PROJET DE MODIFICATION PLU3 - FÉVRIER 2025

CAHIER COMMUNAL

HEM

Projet de modification du Plan Local d'Urbanisme Métropolitain (PLU3)
Décision du Conseil métropolitain du 28 juin 2024

Carte des Hauteurs - Hem

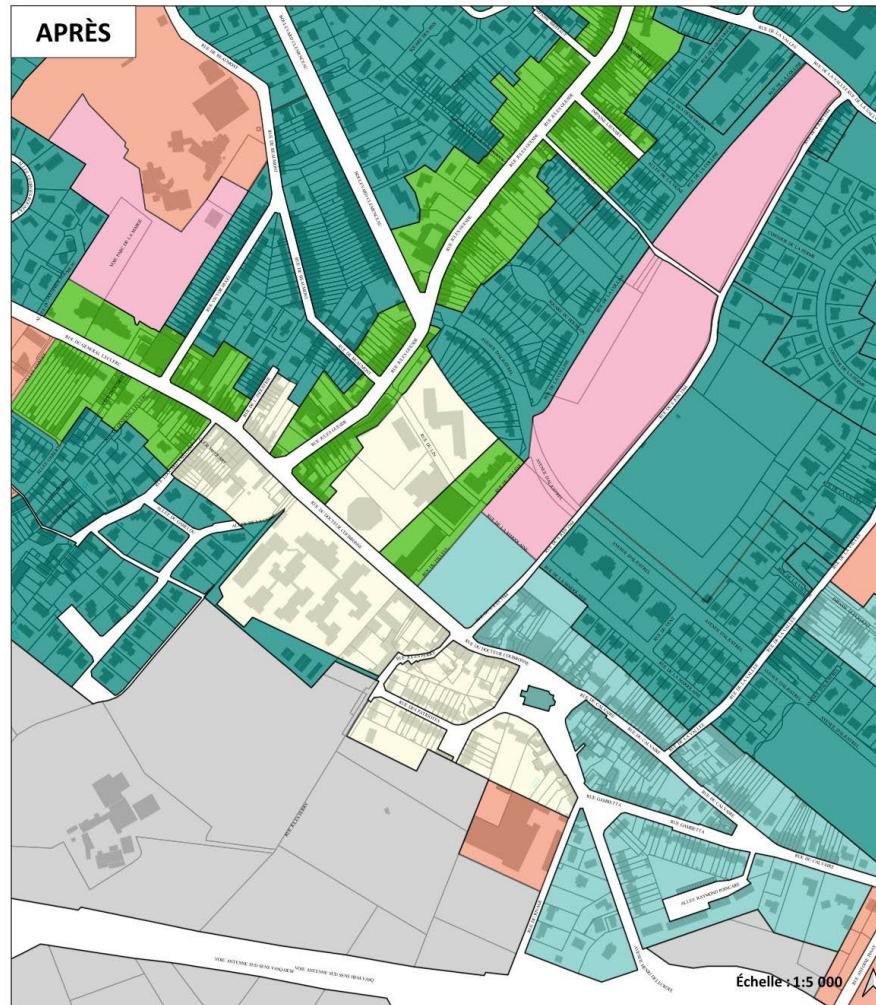
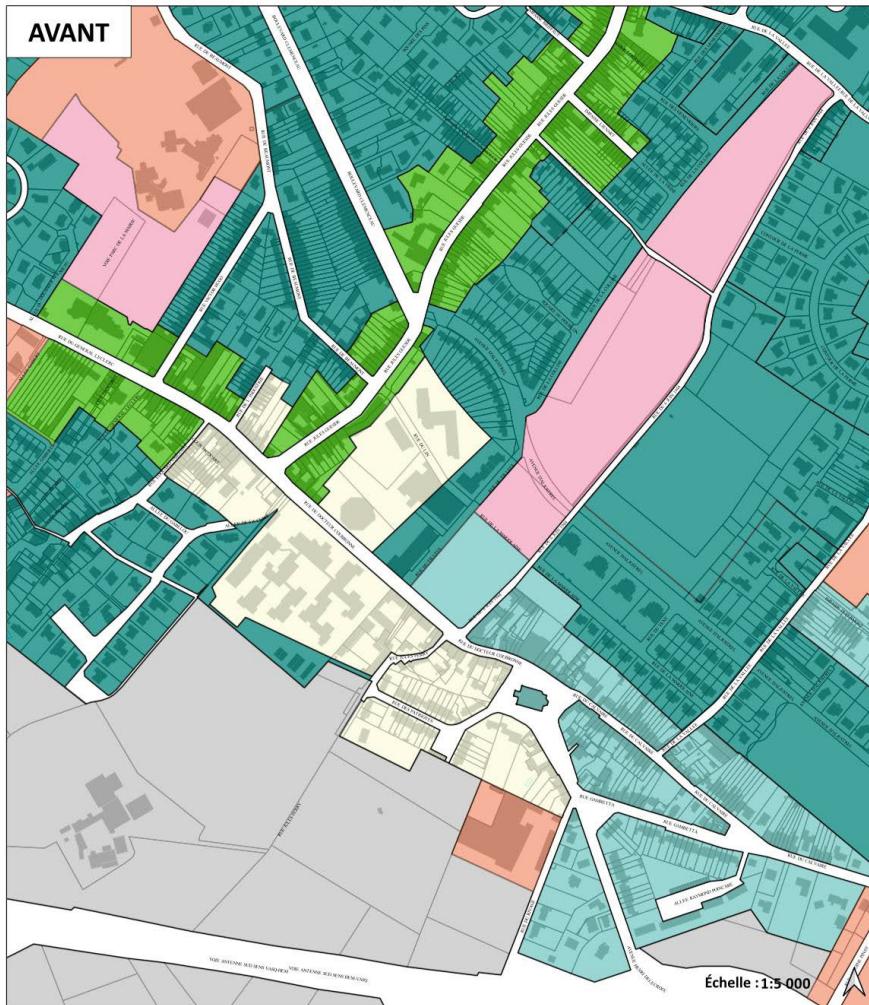
- Passage d'un couple de hauteur façade maximum / hauteur absolue maximum de 10 / 13 m à 13 / 16 m rue du Tilleul.

Carte des stationnements - Hem

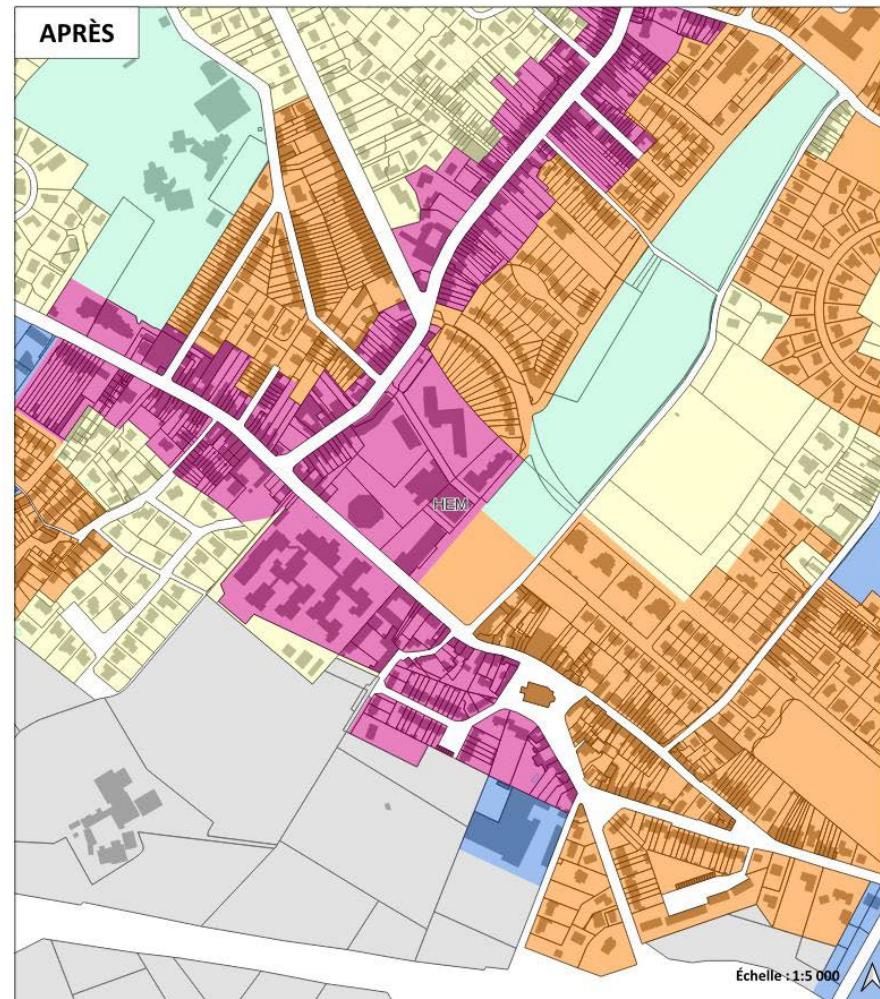
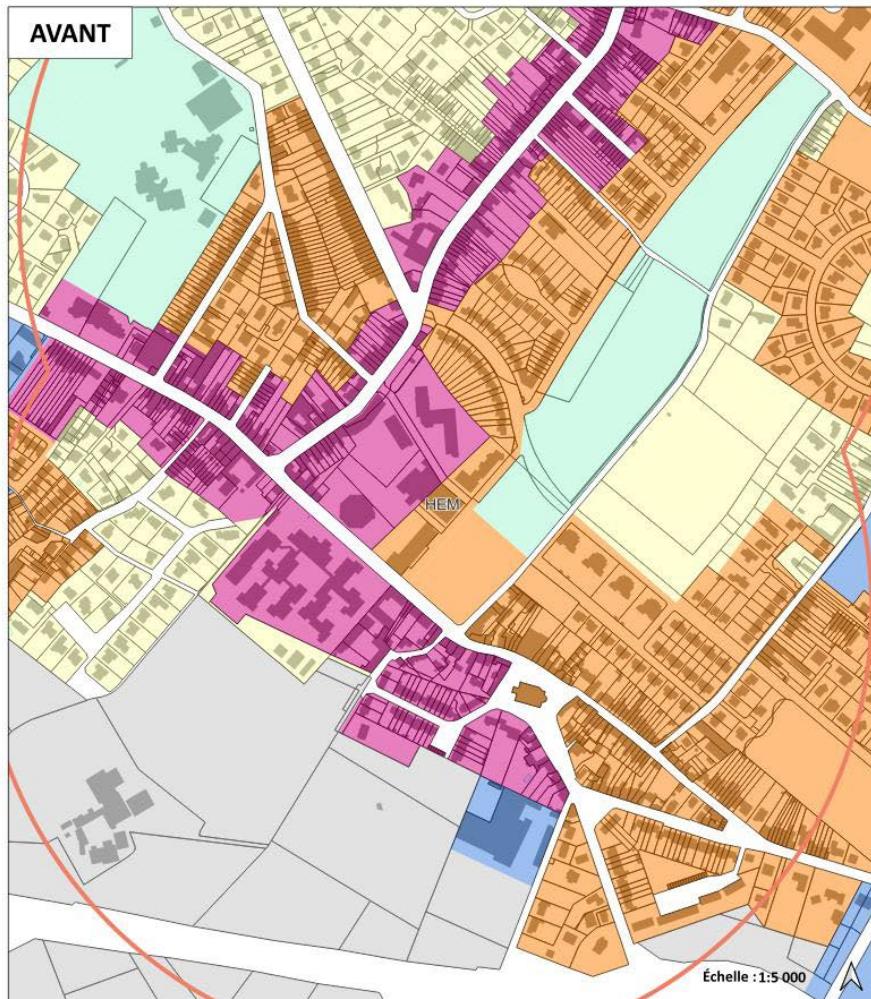
- Passage des règles de stationnement d'un secteur S2 à un secteur S1 rue du Tilleul (les règles applicables à chaque secteur sont définies dans le livre 1 du règlement écrit).

Extrait de la carte générale de destination des sols - Secteur proposé pour l'inscription d'un emplacement réservé au bénéfice de la commune (encerclé en noir)

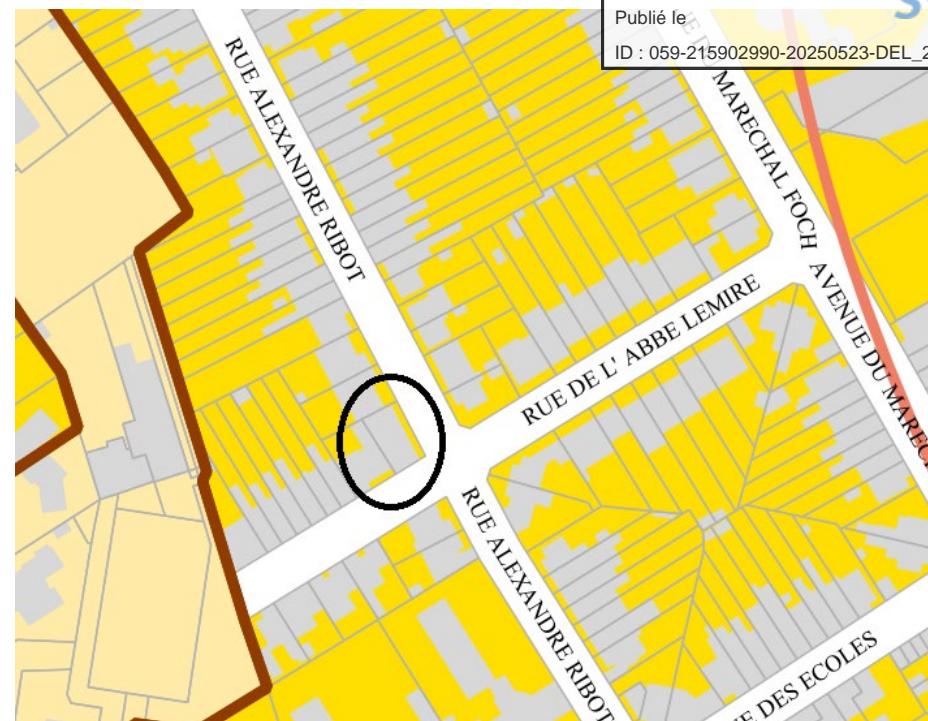
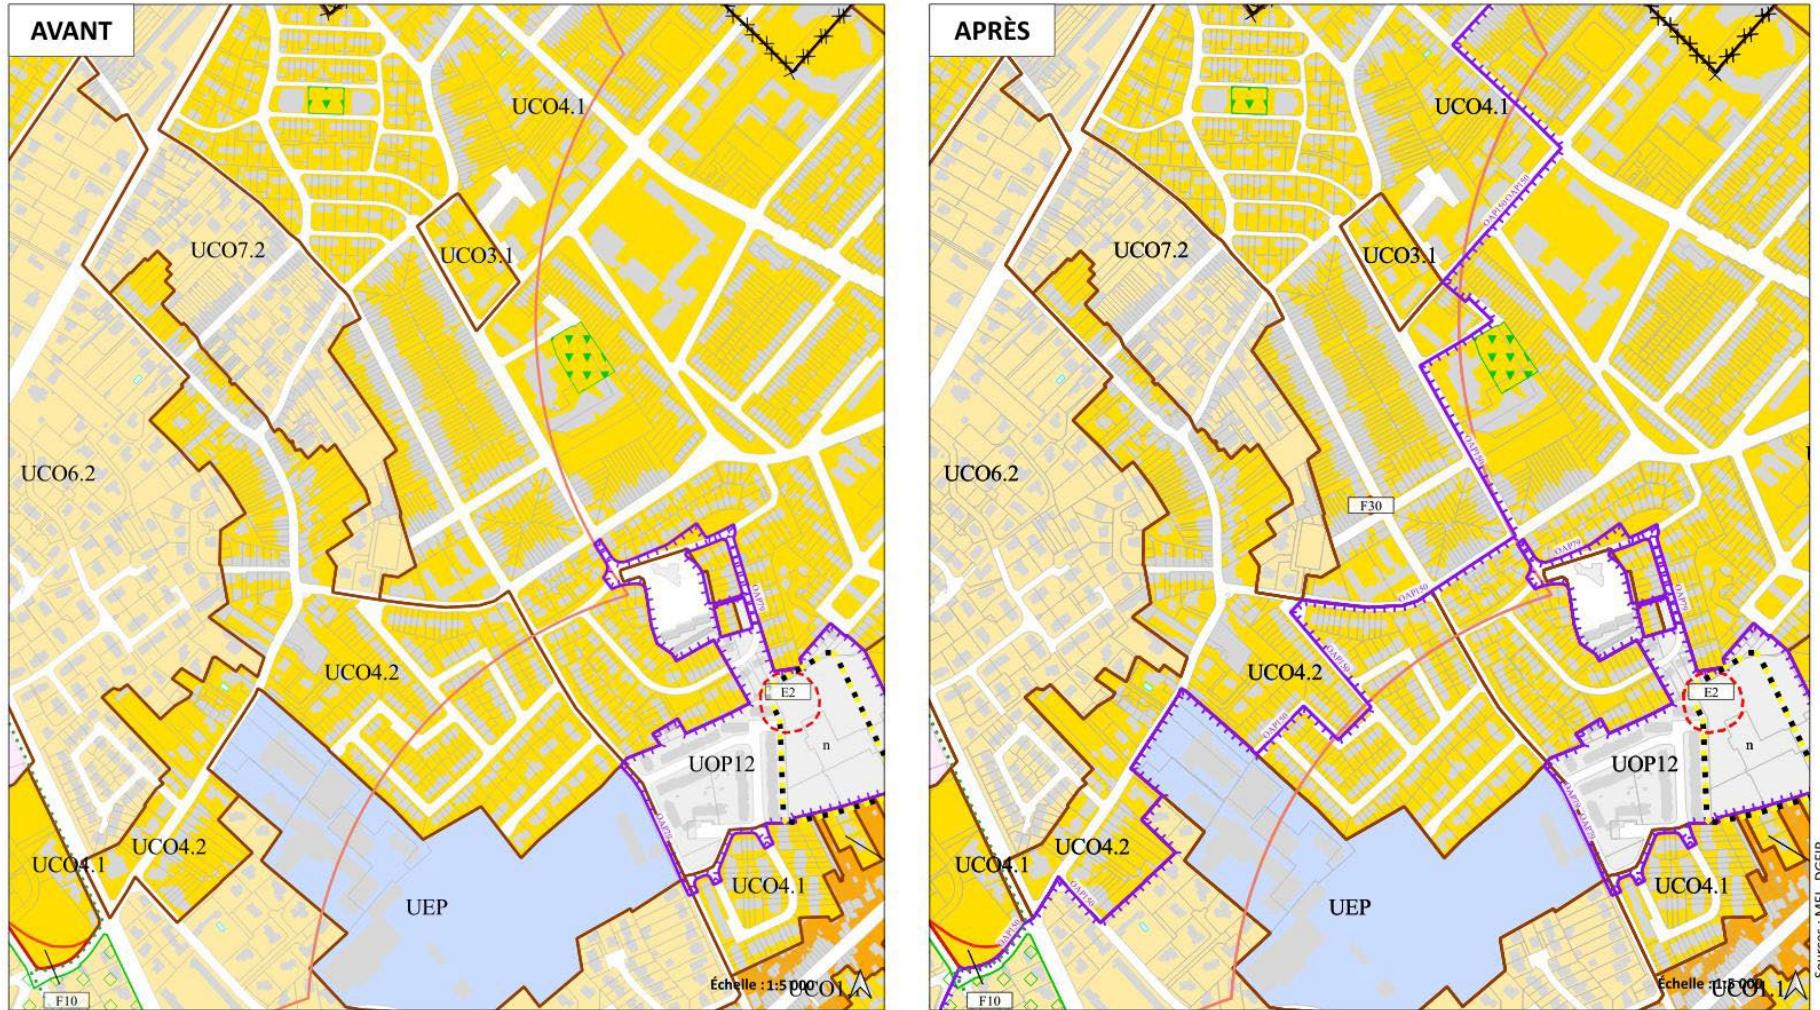
La parcelle AX0103, à l'angle de la rue Alexandre Ribot et de la rue de l'Abbé Lemire a été identifiée pour un projet d'aménagement d'espace public.

Il est proposé d'inscrire un emplacement réservé sur cette parcelle afin d'afficher et de faciliter la mise en œuvre du projet.

- Inscription de l'emplacement réservé F30 à l'angle de la rue Alexandre Ribot et de la rue de l'Abbé Lemire.

- Ajout de l'emplacement réservé d'infrastructure F30 au bénéfice de la commune, à l'angle de la rue Alexandre Ribot et de la rue de l'Abbé Lemire, avec comme description « *Réalisation d'un espace public* ».

Suppression d'un cheminement piéton (en pointillés verts) sur la zone des 4 Vents

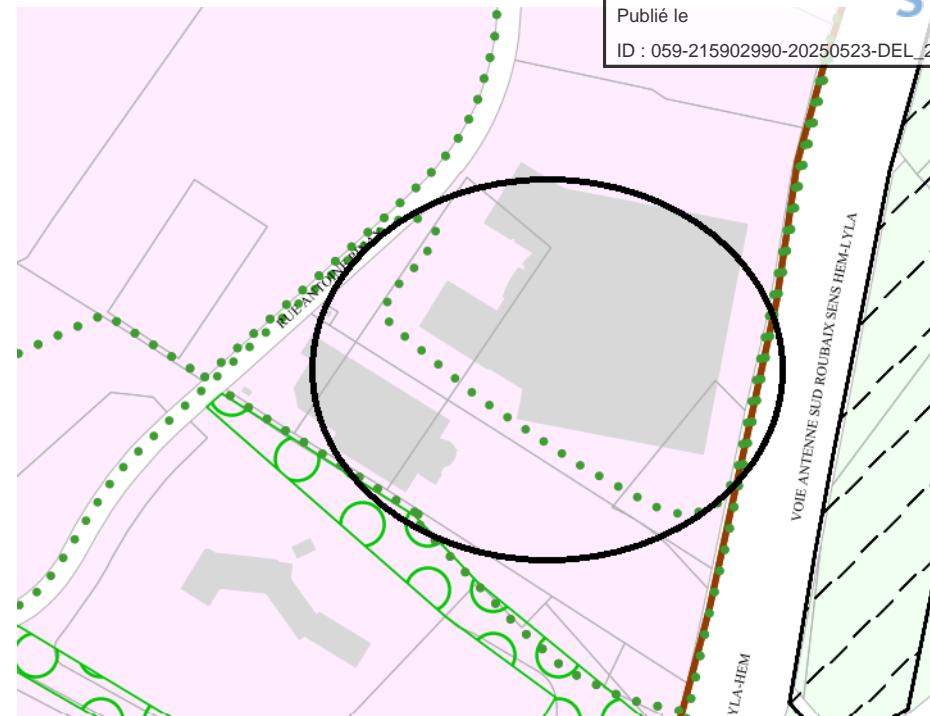
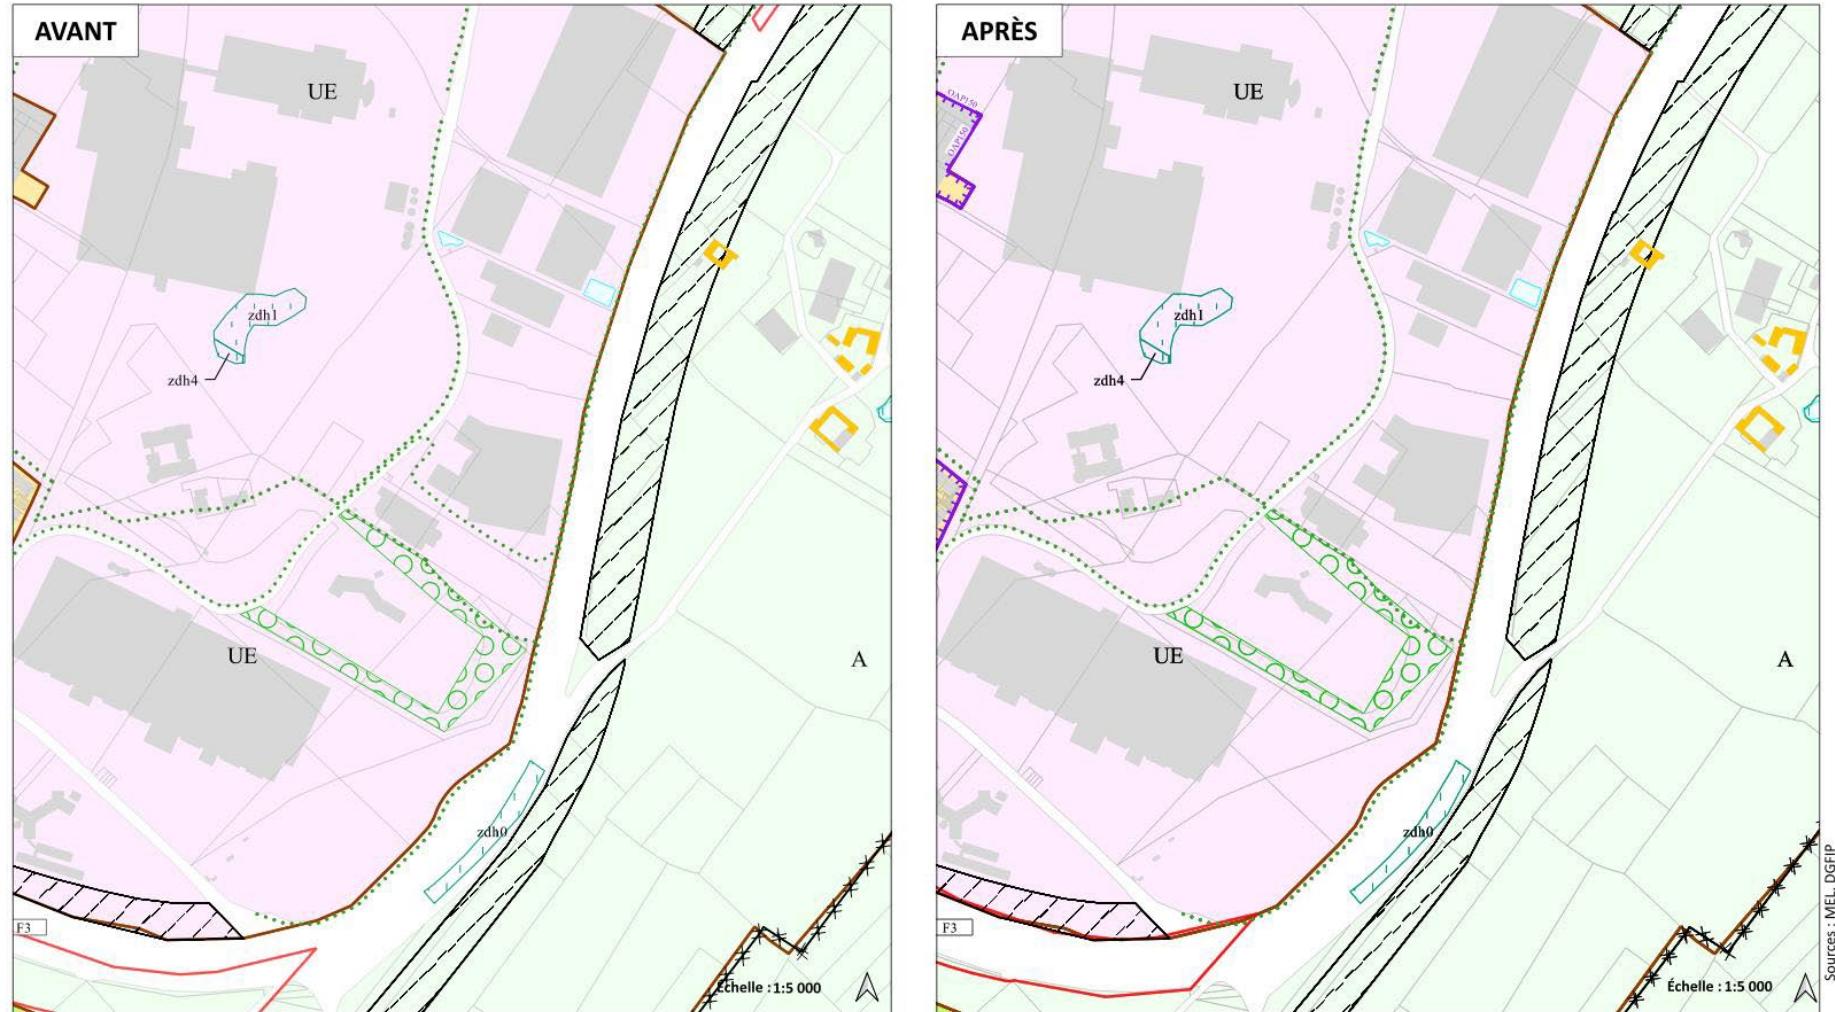
Afin de développer le maillage de liaisons douces sur la commune, plusieurs outils « chemins piétons existants ou à créer » sont inscrits au PLU sur la commune. Un de ces chemins se situe dans la zone des Quatre Vents, au droit du bâtiment Mondial Relay.

Une autre liaison est prévue juste au Sud. Ainsi, afin de mettre en cohérence les itinéraires piétons souhaités sur ce secteur, il est proposé de supprimer la partie de cheminement piéton située sur les parcelles BI 0056, BI 0058 et BI 0101.

- Suppression d'un cheminement piéton zone des 4 Vents.

*Extrait de la carte générale de destination des sols - Impasse Bayart,
inscription d'un cheminement piéton, encerclée en noir*

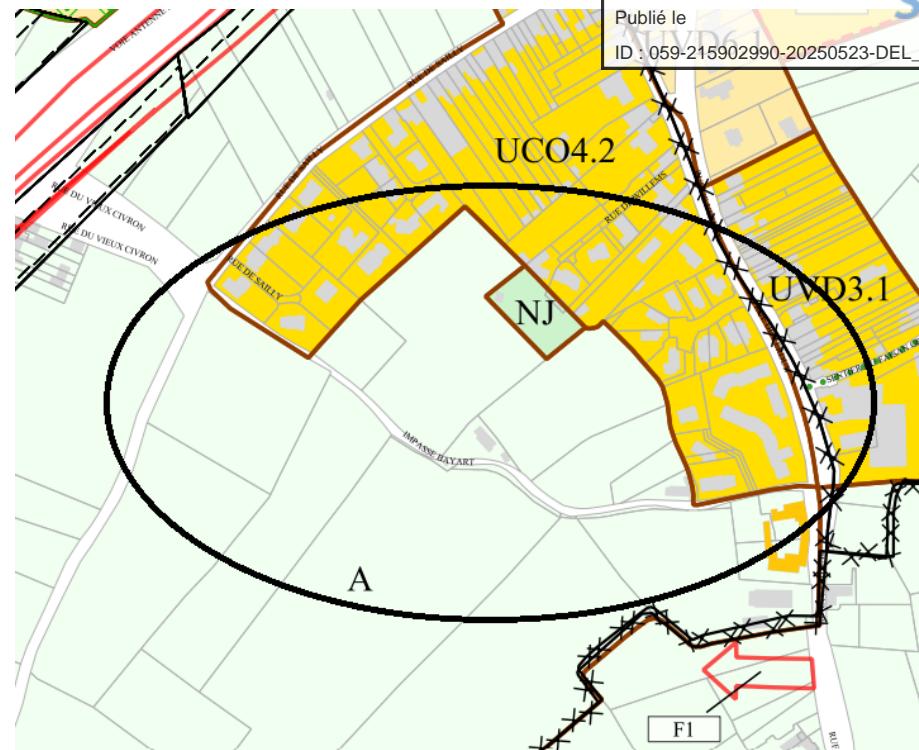
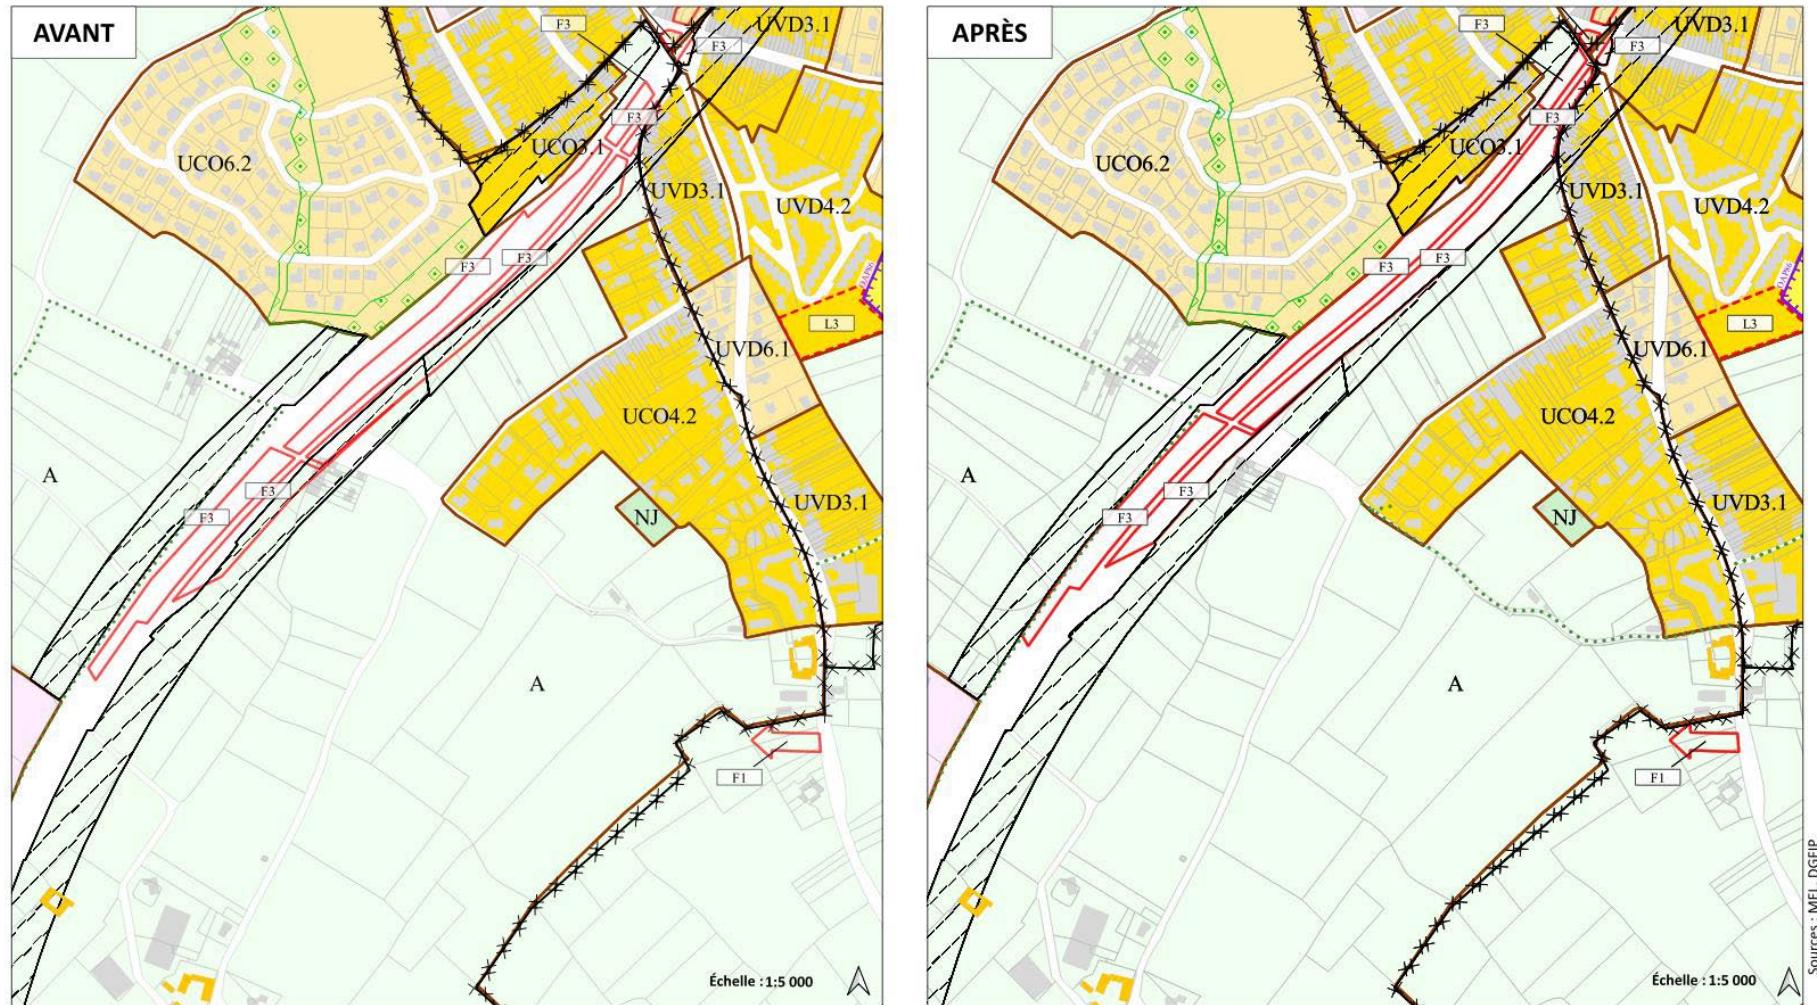
L'impasse Bayart est un chemin qui permet de relier la rue de Willems à la rue de Sailly.

Afin d'affirmer le rôle de ce chemin au sein de la commune, il est proposé d'inscrire un outil cheminement piéton du PLU.

- Inscription d'un cheminement piéton impasse Bayart.
